伊方3号機の新規制基準への適合性審査に関する  
原子力安全専門部会報告書(案)

平成27年〇月

伊方原子力発電所環境安全管理委員会  
原子力安全専門部会

図7：断層長さ 69 kmモデル図 (平成27年2月4日原子力安全専門部会資料1-1-1)

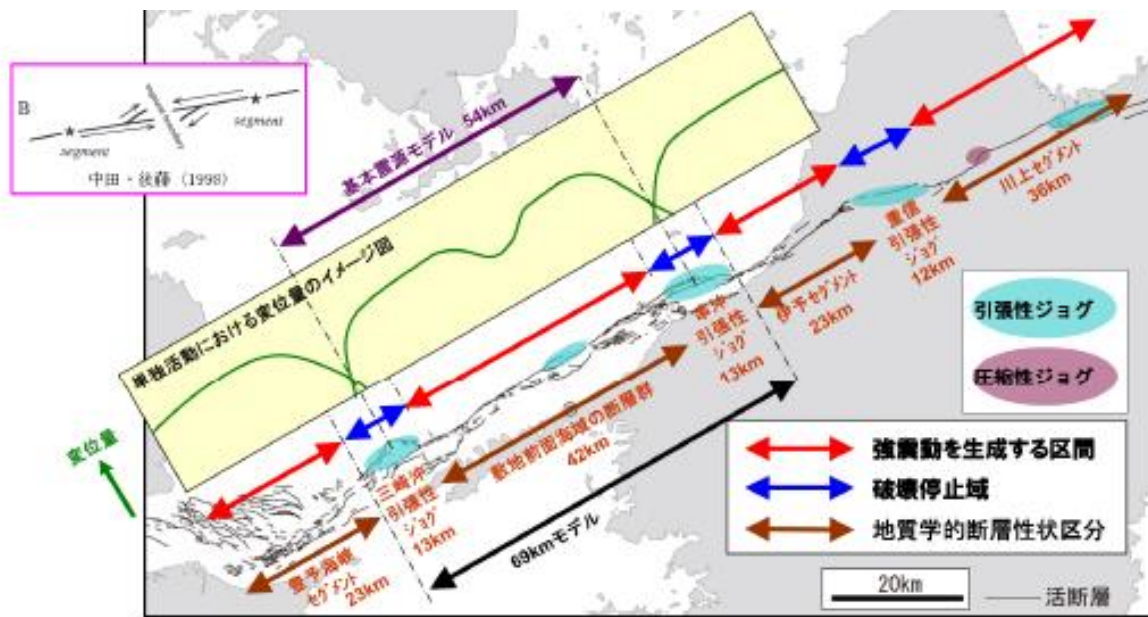
しかしながら、東日本大震災で既応の知見では推測が難しい事象が起こったことを考えれば、図7に示した断層の両端にあるジョグにおいて、破壊が停止する科学的な知見とは別に、どこで破壊が止まるか分からない可能性もあるという心配に対して、69kmモデルに比べ最大応答加速度が変動する可能性のある70km,80kmのモデルで破壊した場合の考慮についても検討を行った。

図8：耐専スペクトルにより求まる最大加速度と地震規模の関係

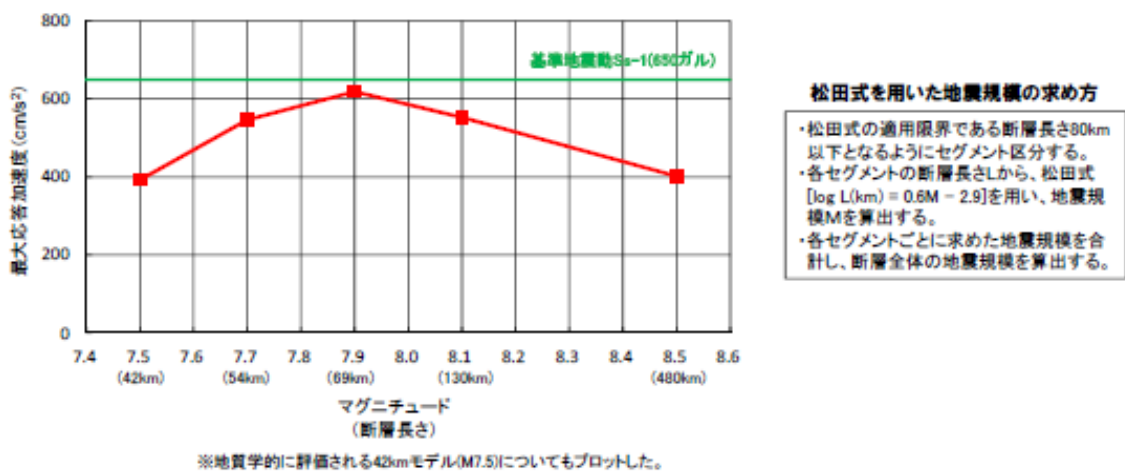
推測される大きさは、図8に示すとおり、安全余裕で十分にカバーされるものであり、基準地震動  $S_s - 1$ 、650ガルに影響を及ぼすようなものではないと言え、その意味で予見不可能性もカバーされていると判断した。

図 10：南海トラフ巨大地震地震動評価結果

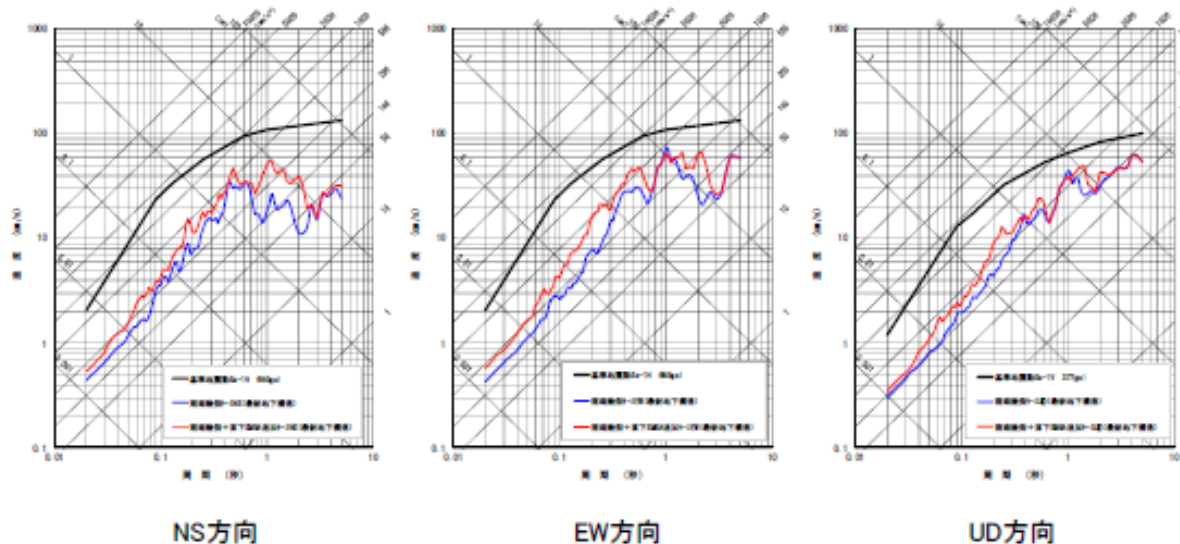
また、当部会では、内閣府内の見直しにより想定震源域が伊方発電所近傍まで広がったことを踏まえ、強振動生成域を発電所の直下に配置することを求め、四国電力では、安全側になるよう前述した陸側ケースに伊方発電所直下に強振動生成域を加えた評価を行い、 $S_s - 1$ を上回らないことを確認した。

図 21 斜面における引張応力が発生している主要な部分の応力状態例

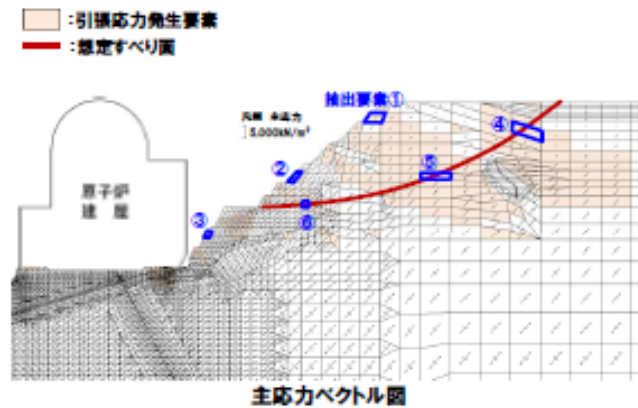
基礎地盤や斜面の解析において、現状の審査基準は、「すべり(せん断)」で評価しているが、地震動が大きくなると「引張」が卓越した部分の確認も必要との考えから、引張が発生している主要な部分の応力状態を時刻歴により確認し、引張応力は、ごく短時間で発生しているため、地盤の安定性に問題ないことを確認した。

○引張応力は、ごく短時間で発生しているため、地盤の安定性に問題はない。
